COMUNE DI CESENA - QUARTIERE NOVELLO - COMPARTO 1A-1B

TITOLO:
AGGIORNAMENTO DELLA VALUTAZIONE DEL CLIMA ACUSTICO DEL PIANO URBANISTICO ATTUATIVO (P.U.A.)
Comparti 1a-1b-2-3-4-5

INTEGRAZIONE ALLE VALUTAZIONI

(RICHIESTE DA ARPAE

VALORI IN FACCIATA E MAPPE ISOFONICHE RISULTANTI DALLA SIMULAZIONE DEL CLIMA ACUSTICO ESISTENTE CON TRAFFICO FINALE E SORGENTE PUNTI-FORME DEGLI ESTRATTORI DELLE GALLERIE ANAS SPENTI E ACCESI

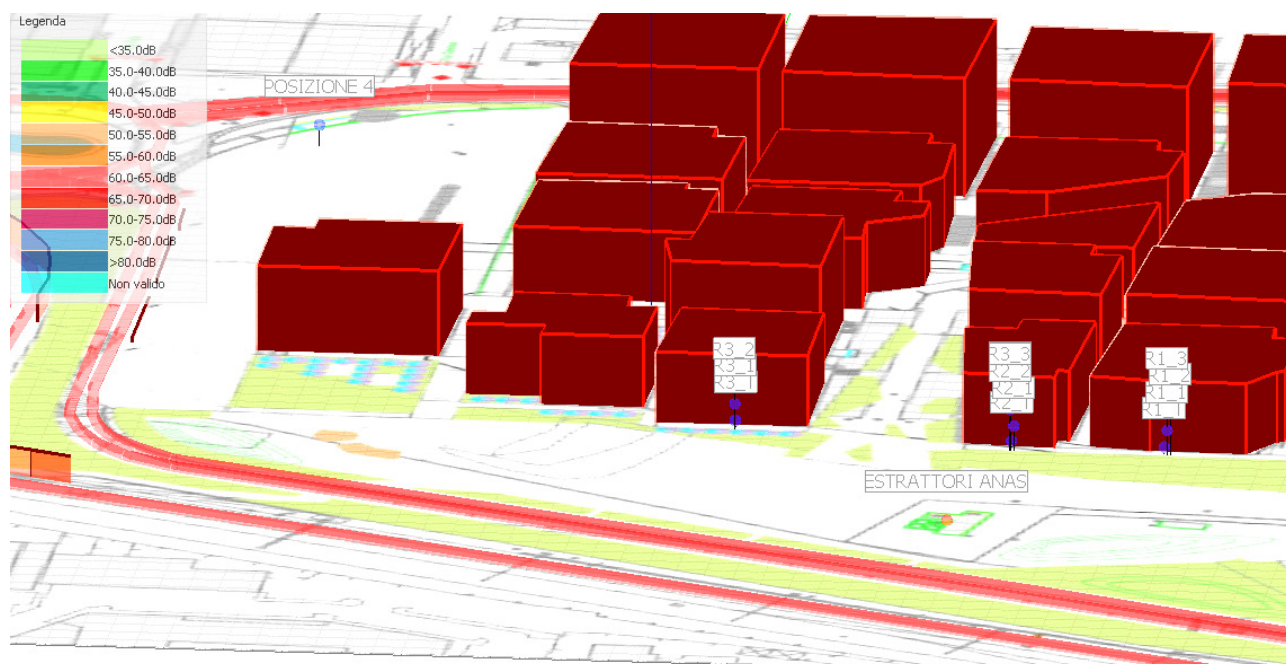
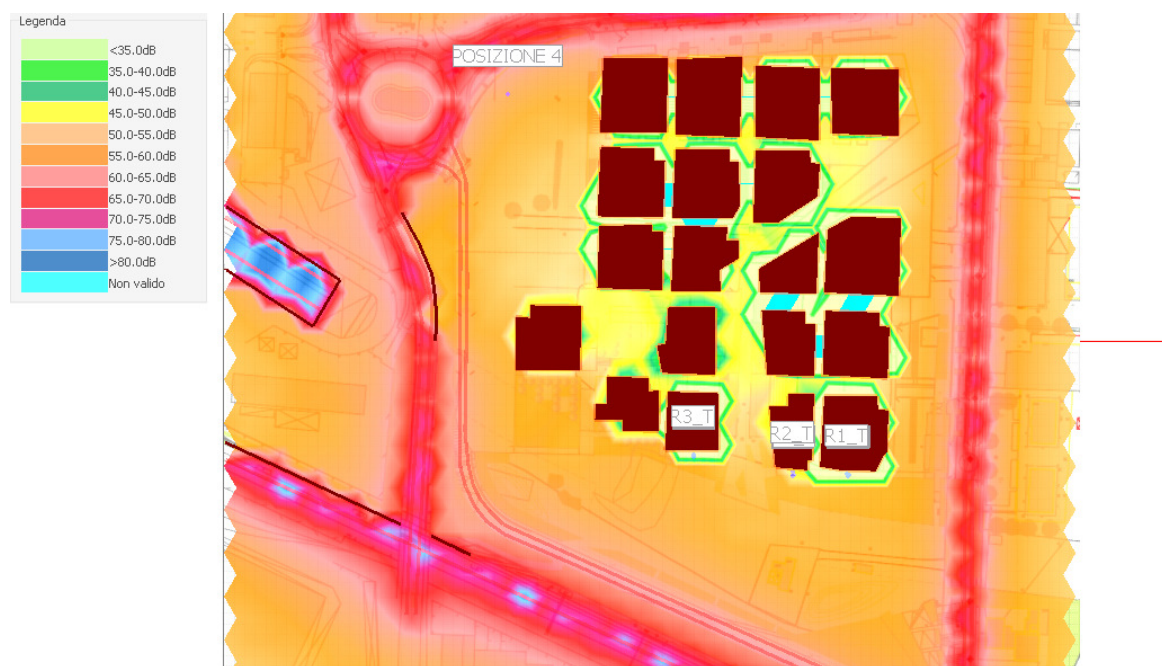
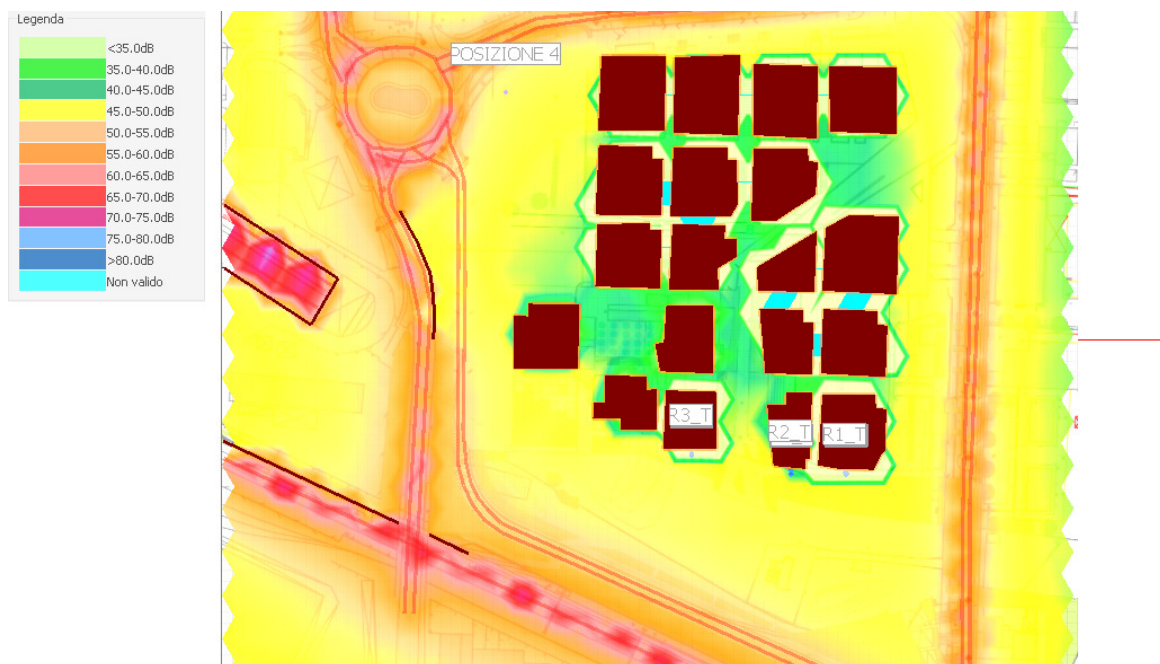
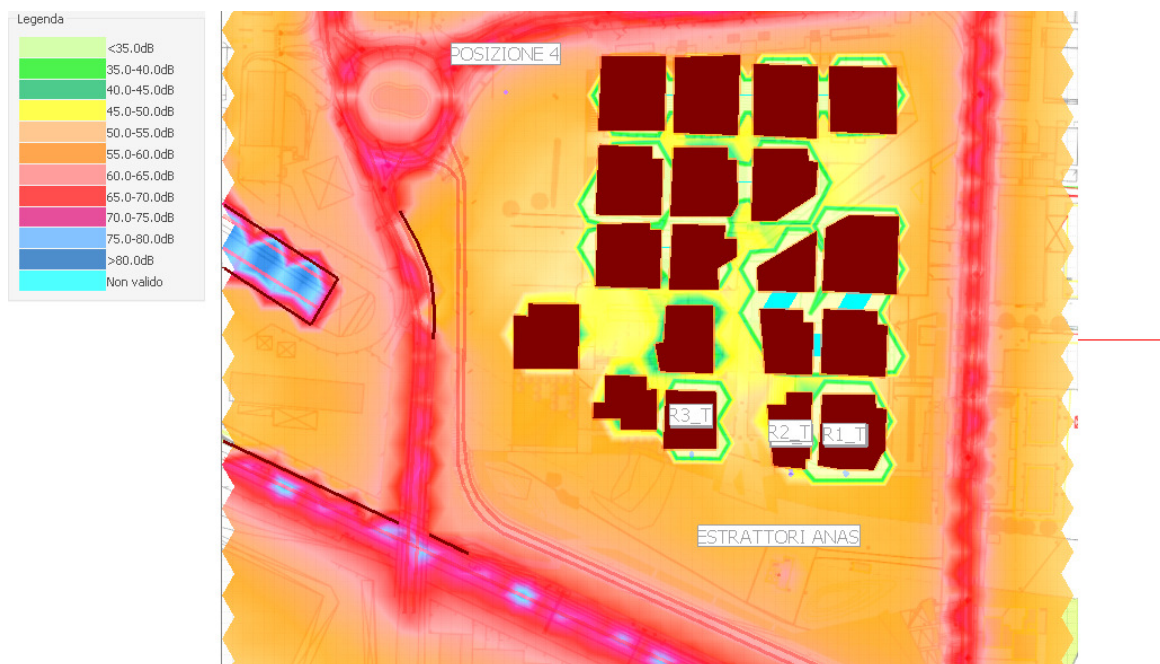
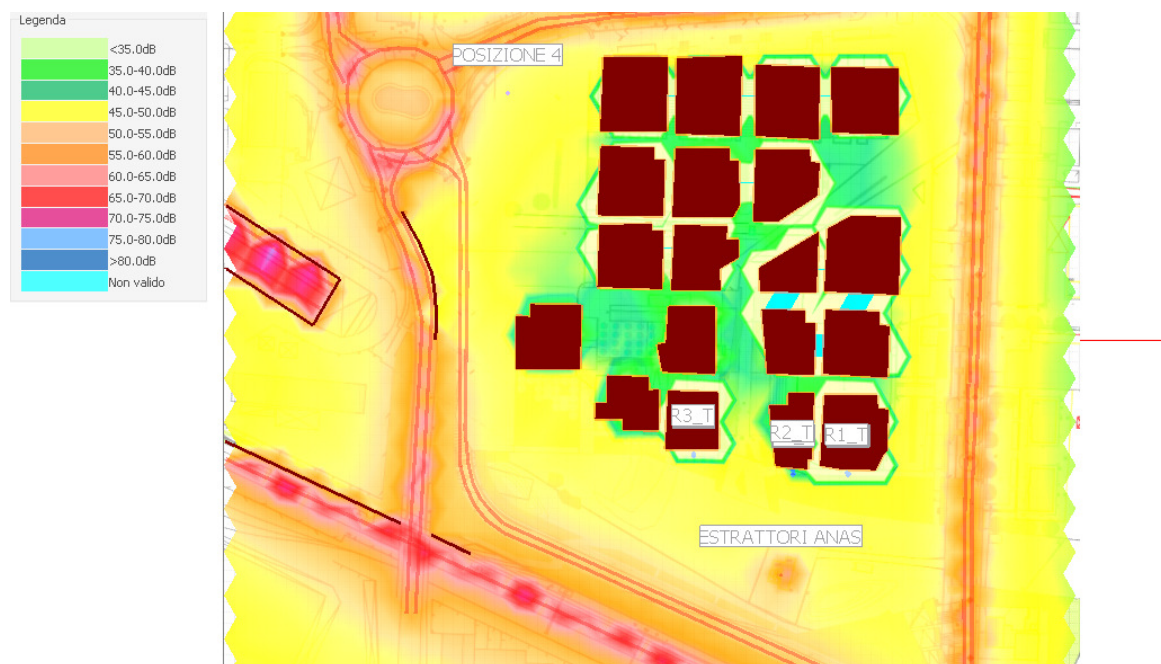
4. In considerazione della mancanza di valutazione acustica della rumorosità prodotta dagli estrattori della galleria della secante se ne chiedo lo studio;

- LOCALIZZAZIONE E VALUTAZIONE DEL CLIMA ACUSTICO DEGLI ESTRATTORI DELLA GALLERIA DELLA SECANTE (ESTERNI) – PAG. 60

VALORI IN FACCIATA E MAPPE ISOFONICHE RISULTANTI DALLA SIMULAZIONE CLIMA ACUSTICO ESISTENTE CON TRAFFICO ESISTENTE (ANTE OPERAM) E 2 SORGENTI PUNTFORMI (EMISSIONI DA AZIENDA 1 E 2) IN FUNZIONE

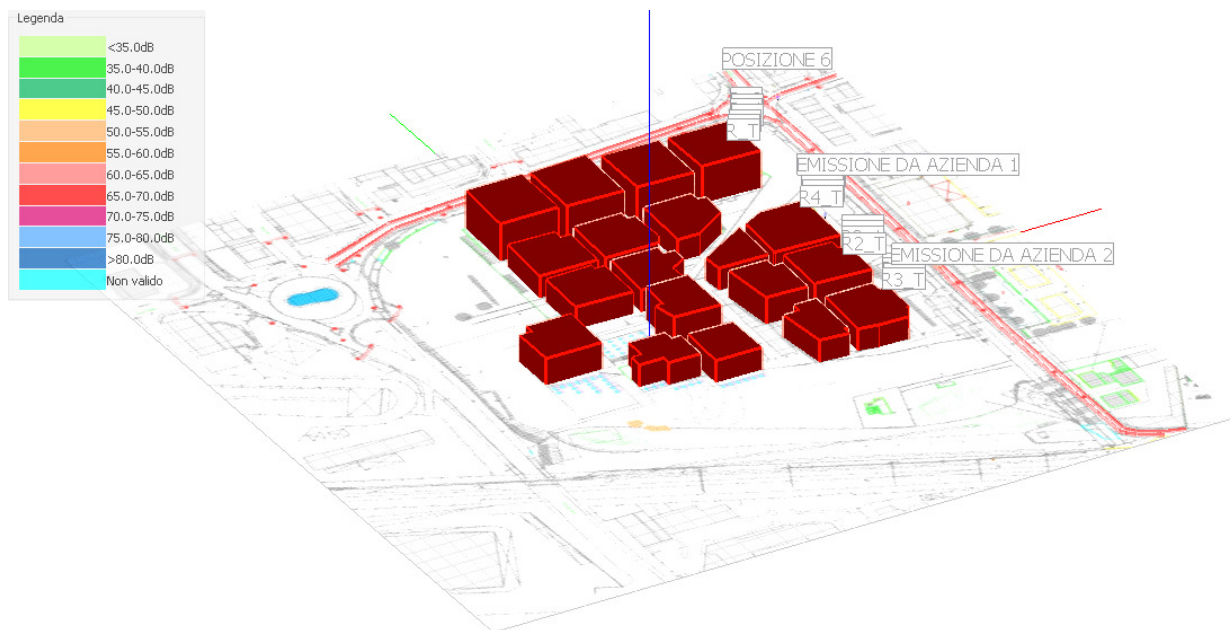
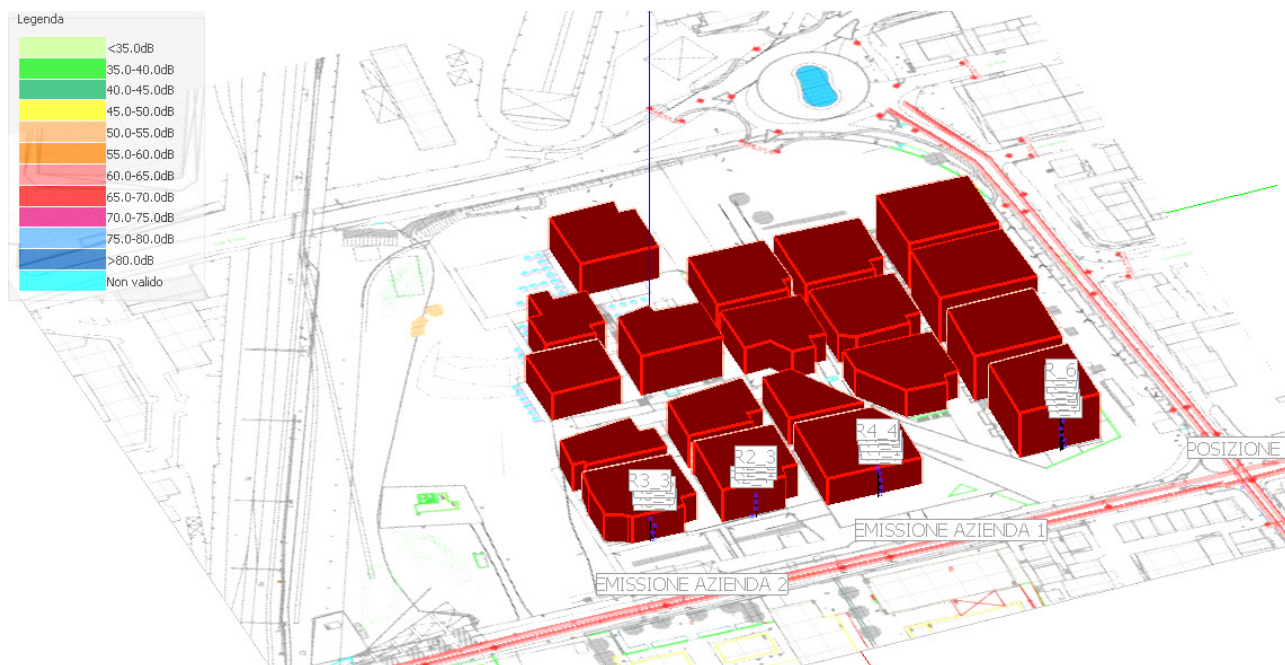
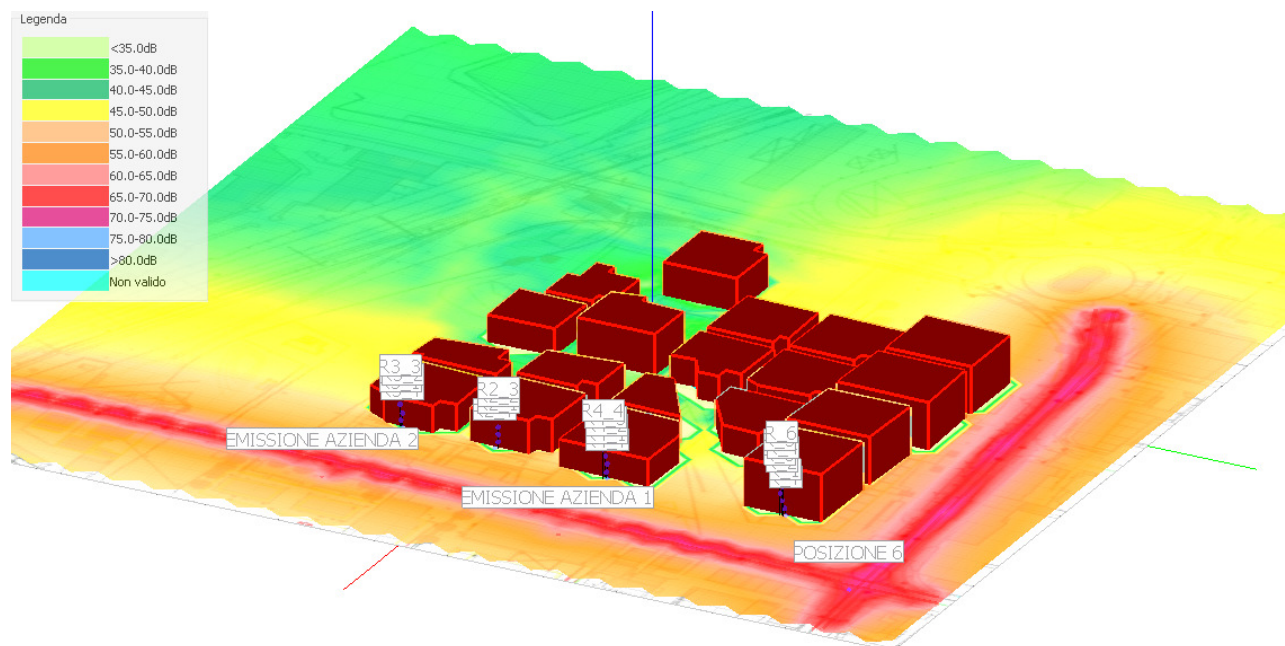
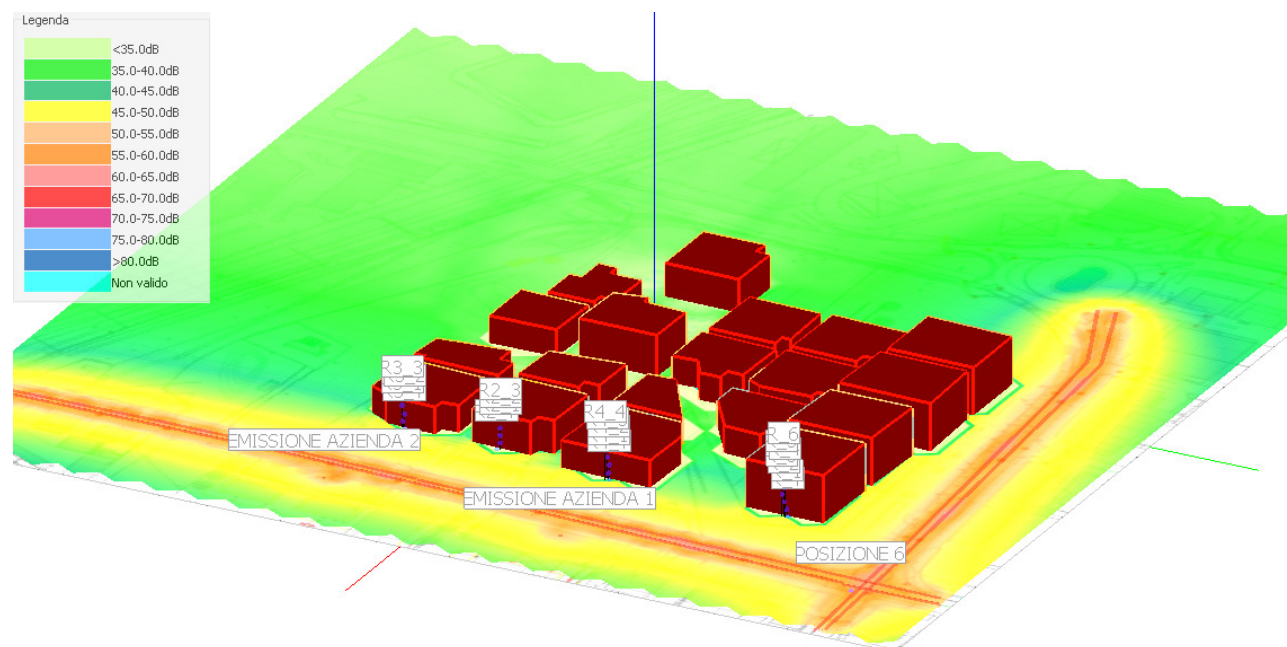
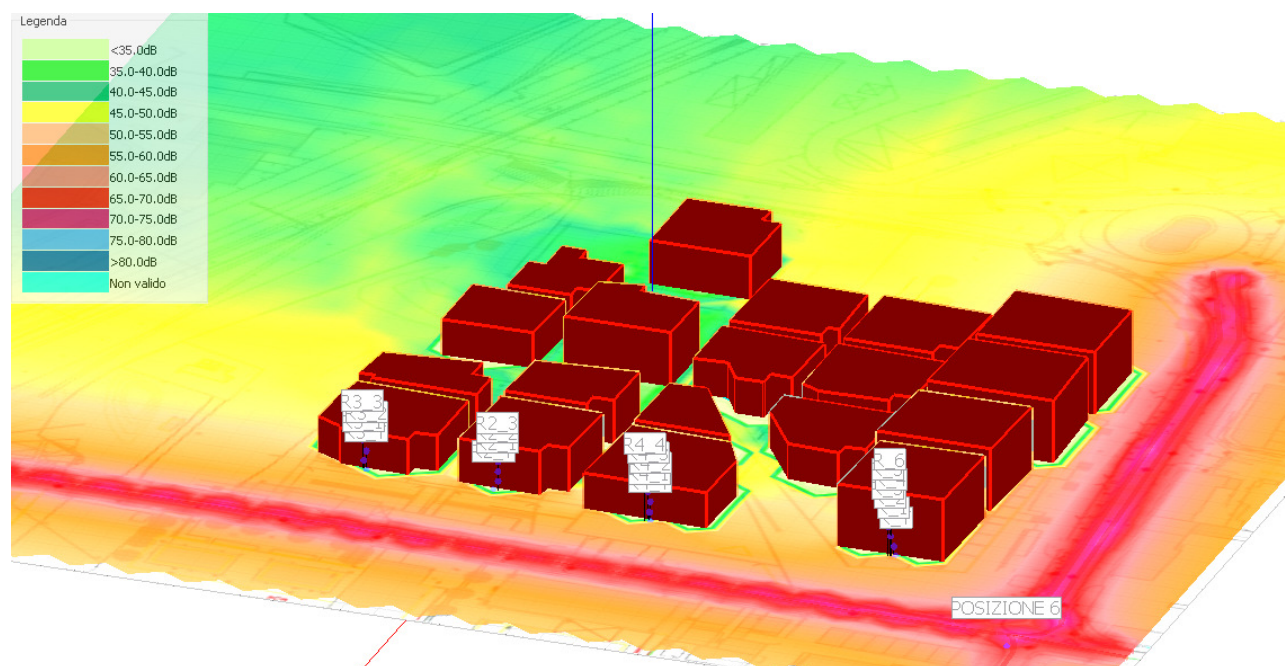
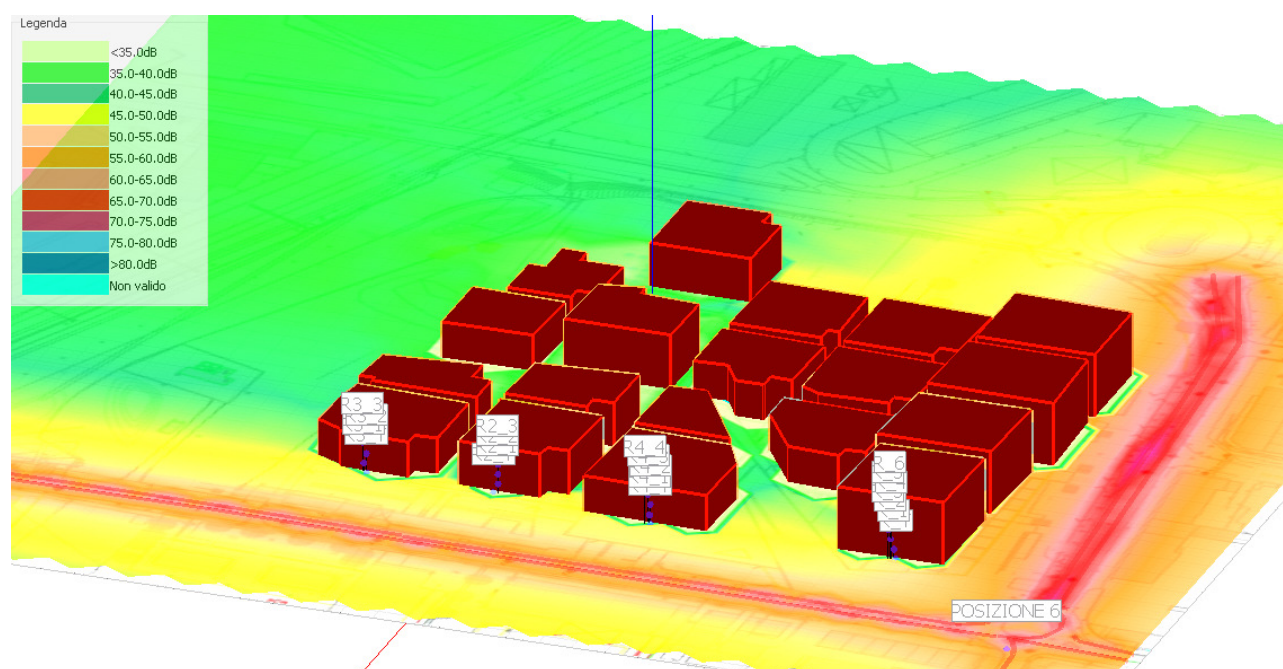
2. In relazione alla viabilità di progetto ed ai tempi di realizzazione, dal momento che la “via Ravennate” continuerà ad essere l'asse di collegamento per le attività produttive e commerciali afferenti alla via Montecatini anche dopo il collegamento del comparto 1A, si valuta che il nuovo assetto progettuale comporti impatti da rumore. Si chiede una valutazione acustica in merito, sia in periodo diurno, sia in periodo notturno;

3. Il piano verrà realizzato per comparti nel corso degli anni per cui si chiede di conoscere il programma di realizzazione dei successivi comparti ed il tempo di permanenza in situ delle attività prospicienti il comparto 1A (lungo via Ravennate) ed in caso di permanenza la loro valutazione;

VALUTAZIONE DEL CLIMA ACUSTICO DI VIA RAVENNATE (ANTE E POST OPERAM) (COMPENSIVA DEI VALORI DIFFERENZIALI DELLE EMISSIONI DELLE AZIENDE ESISTENTI RICHIESTI NELLA RIUNIONE DEL 06/11/2017)– PAG. 88

VALUTAZIONE DEL CLIMA ACUSTICO DI VIA RAVENNATE CON LE ATTIVITA' ESISTENTI (COMPENSIVA DEI VALORI DIFFERENZIALI DELLE EMISSIONI DELLE AZIENDE ESISTENTI RICHIESTI NELLA RIUNIONE DEL 06/11/2017) – PAG. 88

I valori del livello di rumore immesso da via Ravennate, anche avendo considerato incrementi di traffico cautelativamente superiori a quelli attesi per la costruzione del solo comparto 1A senza modifica della viabilità prevista nella VAS, anche considerando il rumore emesso dalle attività produttive e commerciali su via Ravennate, **sia nel periodo diurno che notturno, sono all'interno dei limiti.**
